**Instandsetzung der Gebäude in der Baubergerstr.
4-6 und Dachauer Str. 401-403 (GWG)**

Empfehlung Nr. 20-26 / E 01395 der
Bürgerversammlung des Stadtbezirkes 10 -Moosach
am 05.07.2023

Sitzungsvorlage Nr. 20-26 / V 12021

Beschluss des Bezirksausschusses des 10. Stadtbezirkes Moosach vom 22.01.2024

Verschmutzung Gauben und Fassade

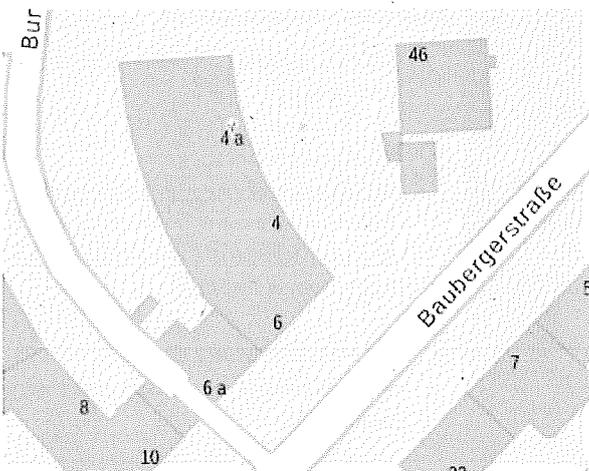
Die verputzten Gauben – ehemals weiß getüncht – sind bereits nach wenigen Jahren stark verschmutzt.

Die Verschmutzung und der Algenbefall an den Gauben ist großflächig vorhanden.

Auch die restliche Fassade ist stark verschmutzt.

Eine Überarbeitung der Fassade wird beantragt.

Fassade Baubergerstr. 4 - 6

Alle von der GWG München identifizierten Mängel werden von der technischen Bestandsbewirtschaftung erfasst, überprüft und je nach Dringlichkeit behoben. Sowohl im Rahmen der kontinuierlichen Instandhaltung als auch während der regelmäßigen Verkehrssicherungsbegehungen wurden bisher keine Mängel festgestellt.

Brandlast Fassade Südost

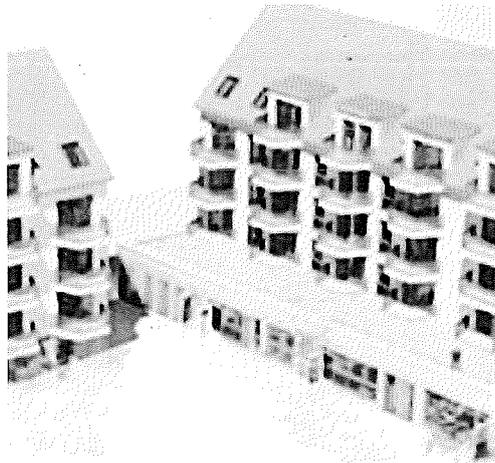
- ① Brandlast durch Planen (brennend abtropfend)
- ② flächig angebrachte Vollwärmeschutz aus brennbarem Polystyrolschaum ③ auch über die Brandabschnitte ④ und über der Tiefgaragenausfahrt

Eine Überprüfung des vorbeugenden Brandschutzes wird beantragt.

Bei der Gebäudeplanung wird ein Brandschutzplaner einbezogen, dessen Vorgaben umgesetzt werden. Es zeigt sich kein Planungsfehler. Der Vollwärmeschutz wurde gemäß den Richtlinien des Ökokatalogs der Landeshauptstadt München realisiert. Es handelt sich laut Planung nicht um Polystyrolschaum, sondern um Mineralwolle.
